**INFORME CONSOLIDADO DE LA EVALUACIÓN
DECLARACIÓN DE IMPACTO AMBIENTAL DEL PROYECTO
“Modificación proyecto Planta de Tratamiento de Agua Servidas La Cadellada”**

N° 20261310922

Santiago, 20 de Febrero del 2026

Observación 27: Anexo 15. Caracterización Hidrológica

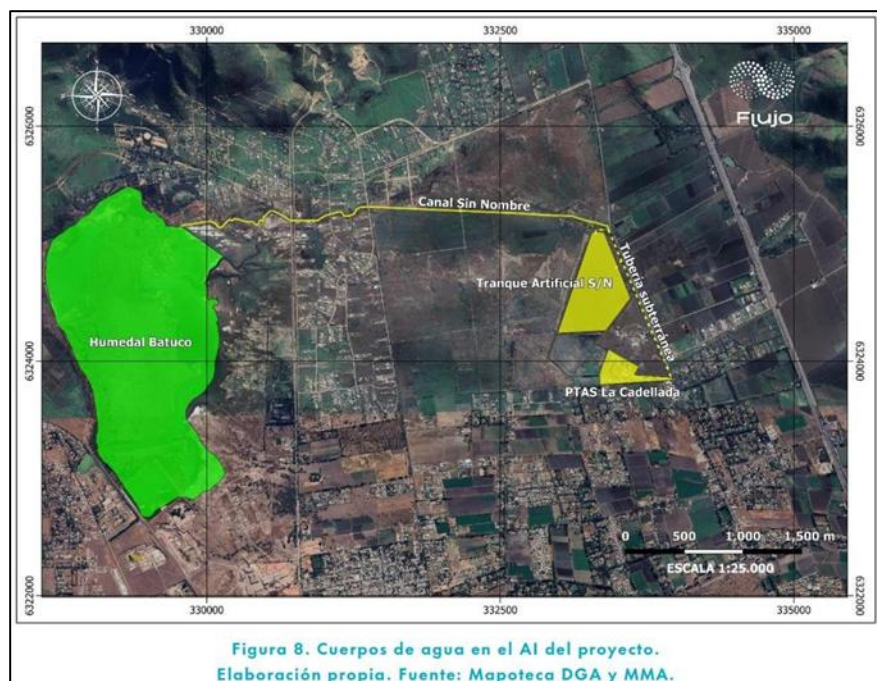
La tabla 40. del capítulo de descripción del Proyecto reconoce que existe una descarga hacia la Laguna Humedal de Batuco. Asimismo, la caracterización hidrológica del Anexo 15 muestra expresamente la vinculación entre el Proyecto, el Estero Sin Nombre y el Santuario de la Naturaleza Laguna de Batuco (la que por lo demás se indica con una menor dimensión de la declarada por el Ministerio del Medio Ambiente):

Luego, se señala que el área de influencia se determinó con todas las zonas de intervención directa en relación con la operación que puedan contemplar la contaminación del recurso hídrico. Resulta indiscutible la conexión hídrica entre el Proyecto y el Santuario de la Naturaleza, y por lo tanto, la afectación de este en relación al caudal del efluente descargado y la calidad del mismo (riesgo de contaminación del Humedal). Teniendo esto presente se solicita incorporar al Santuario de la Naturaleza laguna de Batuco dentro del área de influencia del Proyecto.
